Auszug aus dem Protokoll des Stadtrats von Zürich

Schriftliche Anfrage von Hans Jörg Käppeli und Joe A. Manser betreffend Neubau der Haltestelle «Waidspital» der Quartierbus-Linie 38, Gründe für den nicht behindertengerechten Ausbau und die Abweisung der Einsprache

Am 14. Dezember 2018 reichten Gemeinderäte Hans Jörg Käppeli und Joe A. Manser (beide SP) folgende Schriftliche Anfrage, GR Nr. 2018/499, ein:

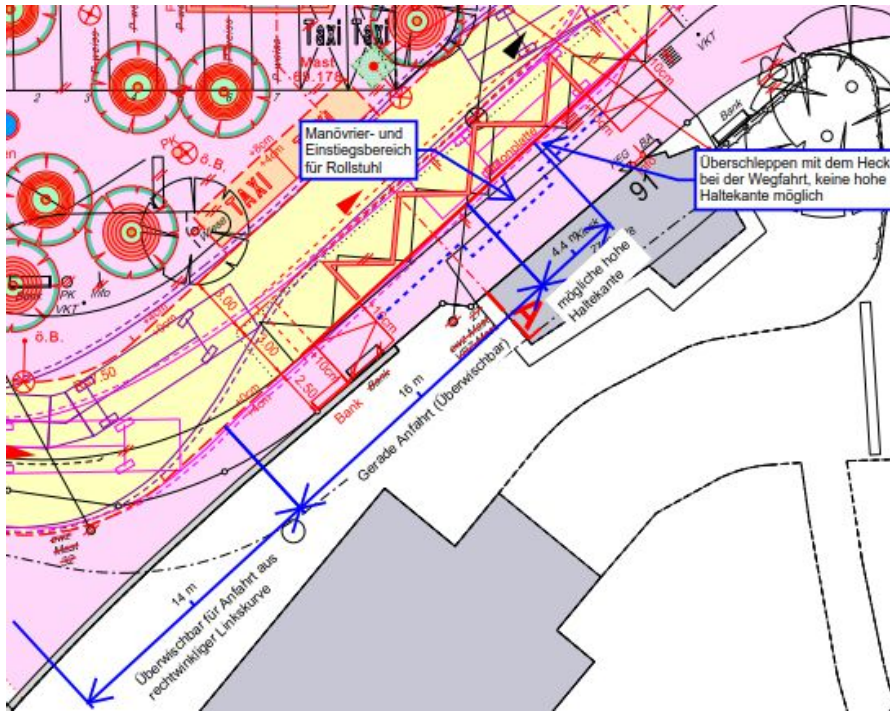
8. Für eine vollständig neue Anlage muss gemäss der Richtlinie für behindertengerechte Bushaltestellen von VBZ und Tiefbauamt eine hohe und damit behindertengerechte Haltekante auf der ganzen Länge erstellt werden. Falls dies aus triftigen Gründen nicht möglich ist, muss zuerst eine andere Lage/Disposition gesucht werden. Erst wenn dies auch nicht möglich ist, muss eine Teilerhöhung geprüft werden. Ist auch das nicht möglich ist, muss mindestens bei der zweiten Türe eine 22 cm hohe Kante (Kissen) erstellt werden. Wieso wurde von der eigenen fortschrittlichen Richtlinie abgewichen?

Zu Frage 8 («Für eine vollständig neue Anlage muss gemäss der Richtlinie für behindertengerechte Bushaltestellen von VBZ und Tiefbauamt eine hohe und damit behindertengerechte Haltekante auf der ganzen Länge erstellt werden. Falls dies aus triftigen Gründen nicht möglich ist, muss zuerst eine andere Lage/Disposition gesucht werden. Erst wenn dies auch nicht möglich ist, muss eine Teilerhöhung geprüft werden. Ist auch das nicht möglich ist, muss mindestens bei der zweiten Türe eine 22 cm hohe Kante (Kissen) erstellt werden. Wieso wurde von der eigenen fortschrittlichen Richtlinie abgewichen?»):

Eine hohe Haltestelle mit 22 cm Einstiegshöhe (Zürich-Bord) ist grundsätzlich bei allen Bushaltestellen anzustreben. Sie ermöglicht mobilitätseingeschränkten Personen einen autonomen Zugang zum öffentlichen Verkehrsmittel. Sie soll grundsätzlich auf der ganzen Länge der Haltekante zum Einsatz kommen. Ob oder wie eine hohe Haltekante von 22 cm realisiert werden kann, hängt von verschiedenen Faktoren ab. Zum einen von der fahrtechnischen Machbarkeit, zum anderen von baulichen Bedingungen.

Bei der Haltestelle «Waidspital» kommt der Bus der Linie 38 aus einer rechtwinkligen Kurve. Die Kurvenlage kann aufgrund der Einfahrt zum Waidspital nicht oder nur geringfügig verändert werden. Die Anfahrt bis zur Geraden muss aus fahrtechnischen Gründen mindestens 14 m betragen und überwischbar sein. Danach ist eine gerade Anfahrt von 16 m notwendig, die ebenfalls überwischbar sein muss. Deshalb kann die Haltekante nicht auf 22 cm erhöht werden.

Bei der Wegfahrt von der Haltestelle muss der Bus zum Linksabbiegen mit dem Heck die Haltekante ebenfalls überwischen können. Daraus resultiert im vorliegenden Fall ein Bereich von 4,40 m Länge, in welchem eine hohe Haltekante von 22 cm möglich wäre. Der mögliche Einstiegsbereich für Rollstühle (Manövrierfläche) wird allerdings durch die notwendigen Rampen um einen weiteren Meter reduziert. Es steht demzufolge nur noch eine Länge von rund 3,40 m für die Manövrierfläche für Rollstühle zur Verfügung.

Gemäss der Norm SN 640 075 des Schweizerischen Verbands der Strassen- und Verkehrsfachleute (VSS) sowie den Projektierungsrichtlinien der VBZ beträgt die minimale Manövrielänge für einen behindertengerechten Einstieg bei der zweiten Tür 5,40 m. Diese resultiert einerseits aus der notwendigen Manövrierfläche für Rollstühle und andererseits aus den nicht ganz identischen Einstiegsorten bei der zweiten Tür der verschiedenen Bustypen der VBZ.

Aus diesen Gründen ist eine hohe Haltekante von 22 cm an der Haltestelle «Waidspital» der Buslinie 38 aus technischen Gründen nicht ausführbar. Auch eine Teilerhöhung bei der zweiten Tür ist mangels normgerechtem Einstiegsbereich nicht behindertengerecht ausführbar (vgl. nachfolgende Abbildung).
